**CONCORRÊNCIA Nº 14333/2024**

**OBJETO: “FORNECIMENTO DE MATERIAL, MÃO DE OBRA E SERVIÇO ESPECIALIZADO, MAQUINARIA, FERRAMENTAL, EQUIPAMENTOS E INSTRUMENTAL NECESSÁRIO PARA A IMPLANTAÇÃO DE SISTEMA DE CFTV DO SENAC GHP - GRANDE HOTEL SÃO PEDRO”.**

**CARTA DE ESCLARECIMENTOS I**

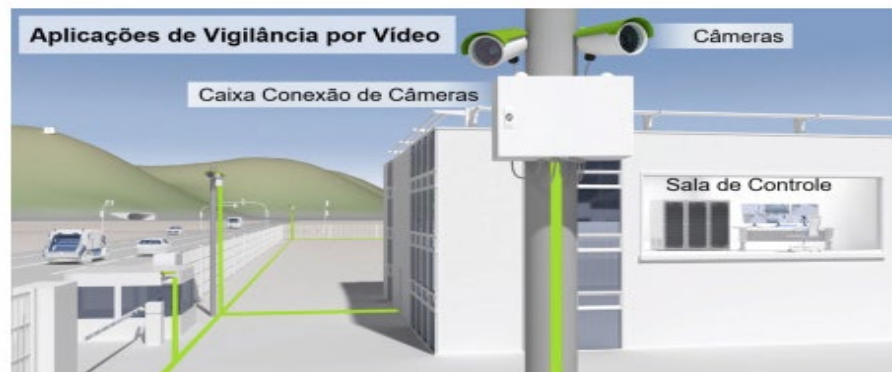
9. No **item 2.6.6.10** do documento **ANEXO VIII – PLANILHA ORÇAMENTÁRIA** informa o descrito abaixo: “Cabo conversor Mini Display-Port para HDMI conforme especificação”. Porém, no documento **1334-H-EUT-EX-2400-ESP-R02 – ESPECIFICAÇÕES TÉCNICAS E GERAIS DO SISTEMA DE SEGURANÇA CFTV** não se detalha as especificações de tal equipamento. Quais as especificações deste equipamento? Podemos utilizar modelo de mercado?

**RESPOSTA: Comprimento do cabo: 1.8 m, Formato de venda: Unidade, com entrada MINI DISPLAYPORT e saída HDMI. Resolução máxima de 4K.**
